ZIE BIJZONDERE
VOORWAARDE(N)

opdrachtgever:
Leonore De Bock & Ewout Callant
werfadres:
Guldenroedestr. 34 9030 Mariakerke

Guldenroede
Fase 3 - omegevingsaanvraag
I_N_1
63

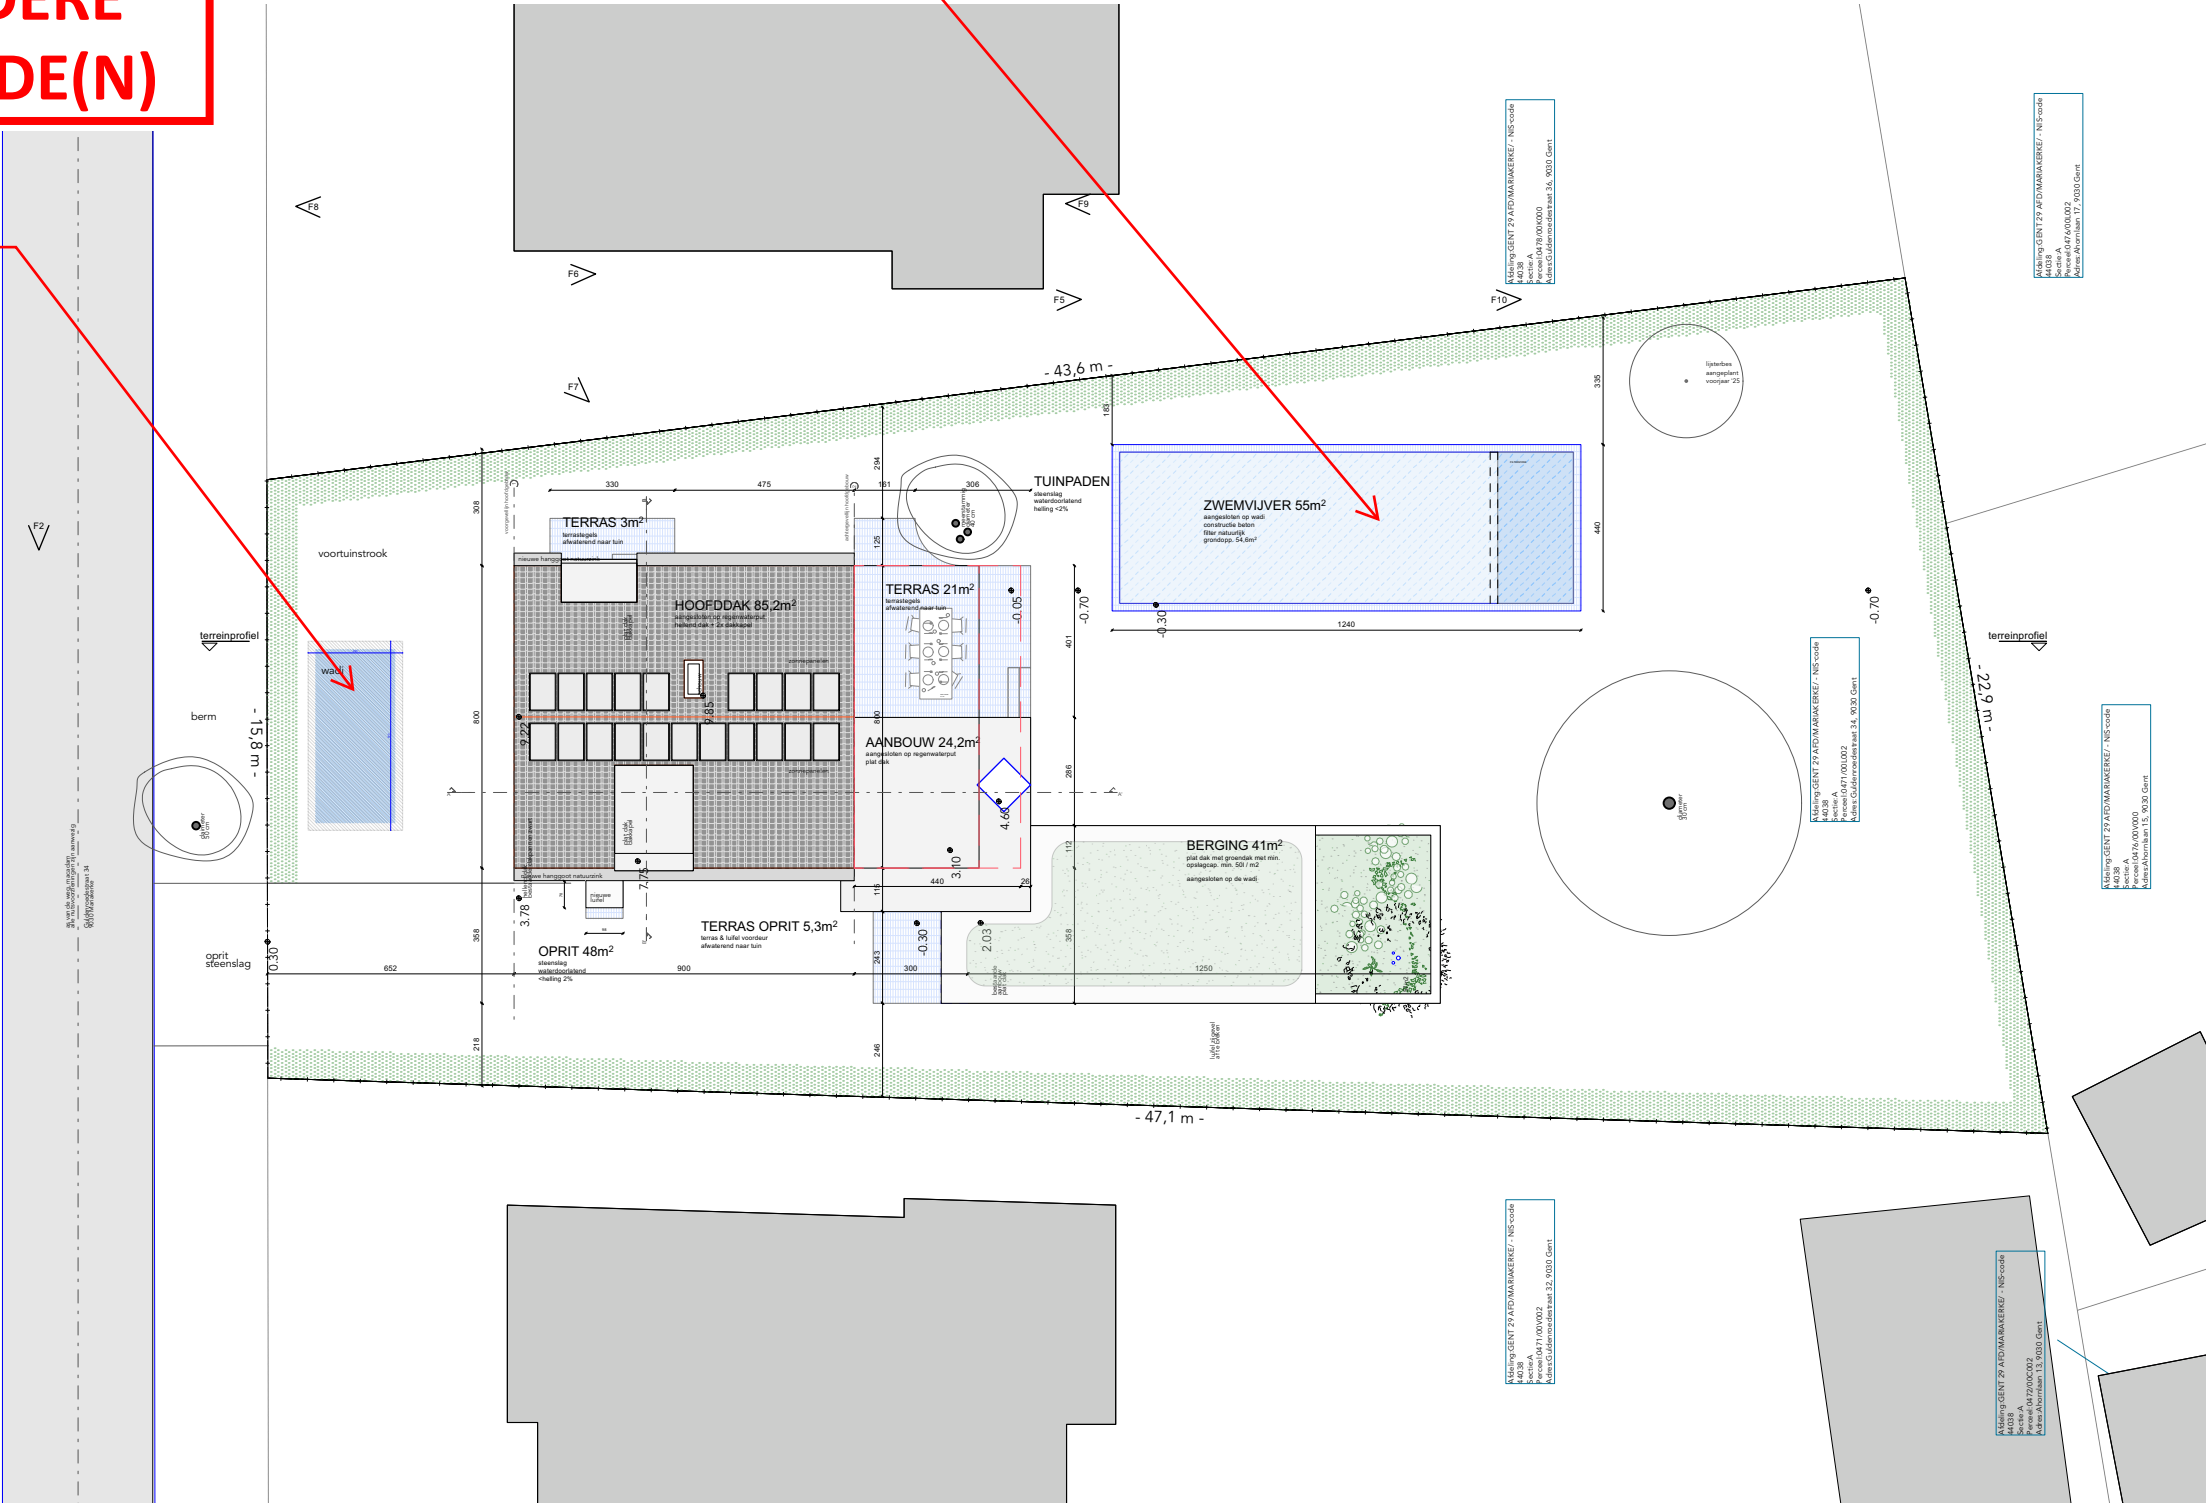
De infiltratiekom moet
uitgebreid worden
met 271,85 liter.

Het zwembad mag
niet boven het
maaiveld uitsteken
zodat ruimte voor
water gevrijwaard
wordt.
